**„Výstavba Janáčkova kulturního centra v Brně“**

## **VYSVĚTLENÍ, ZMĚNA NEBO DOPLNĚNÍ ZADÁVACÍ DOKUMENTACE**

#### **Dotaz č. 2**

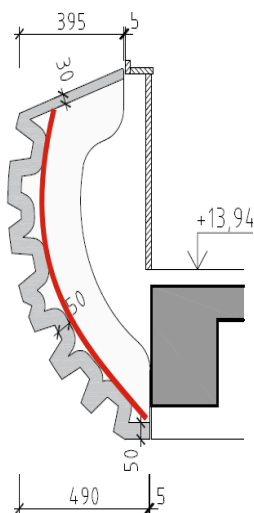
*Je možné realizovat betonové skořepiny, u kterých je předpokládáno využití 3D tisku betonu, alternativně také jinou technologií?*

U betonových předprsní balkonů se ukázaly technické limity, zejména co se týče rubové strany výrobku a dodržení předepsané tloušťky (viz odpověď č. 4). Jiná technologická alternativa tedy není známa (a proto není ani připuštěna).
